RHEINMETALL Kundendienst

T 5/54

VEB BÜROMASCHINENWERK RHEINMETALL SÖMMERDA / SÖMMERDA (THÜR.)

Betr.: **Groß-Schreibmaschinen**

Bild 68. Montageanweisung des neuen Schaltzahnträgers

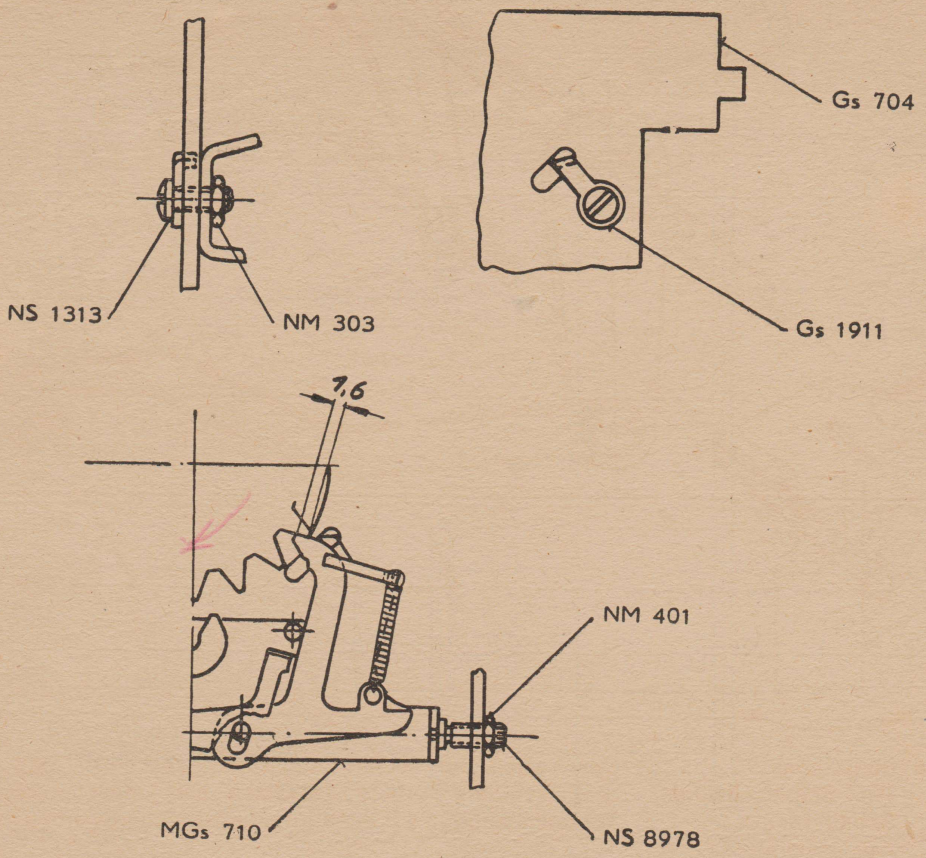
68. **Ab Nr. 70800** (Jan.) Sperrzahnhalter MGs 710 neueste Ausführung.

Begründung: Der Drehpunkt des rechten Schaltzahnes wurde um 2 mm nach rechts versetzt, um einen besseren Stand des Zahnes zum Schaltrad zu erreichen. Durch diese Ausführung ist eine größere Selbsthemmung des rechten Schaltzahnes und eine größere Schreibsicherheit gegeben. Außerdem ist das Vorspringen des rechten Zahnes auf 1 mm vergrößert. (Siehe Bild 68).

1. Neueinführung ab Jan. 1953 mit 1,6 mm Zahneingriff.
2. Beim Auswechseln eines Schaltzahnträgers müssen auch die beiden Gewindestifte M 4 ausgetauscht werden, neuer Zapfen ist 3 mm ⌀.
3. Gleichzeitig muß das Langloch in der unteren Platte durch die mitgelieferte Begrenzung verkürzt werden, damit ein Überschleudern der Hemmfeder beim Wagenrücklauf nicht eintritt.

Bild 93. Zeilenschaltanschlag

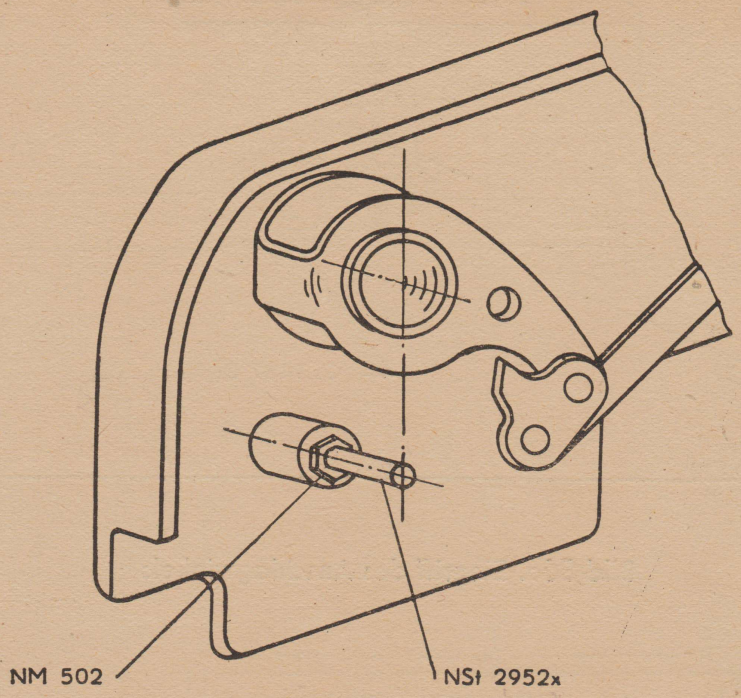
93.	**Ab Nr. 99000**		Anschlagstift NSt 2952 für Zeilenschaltanschlag gehärtet.
		Begründung:	Auf Grund Kundenreklamationen wurde festgelegt und festgestellt, daß an diesem Stift durch die Punktanlage ein außergewöhnlicher Verschleiß entsteht. Für Reparaturzwecke ist ein Sonderstift mit M5 Gewinde vorgesehen, unter der Bezeichnung NSt 2952 x. und Mutter NM 502 (siehe Bild 93).

1. Vorhandenen Stift herausschlagen.
2. Gewinde M 5 schneiden.
3. Sonderstift NSt 2952x einschrauben.
4. Mit Mutter NM 502 kontern.
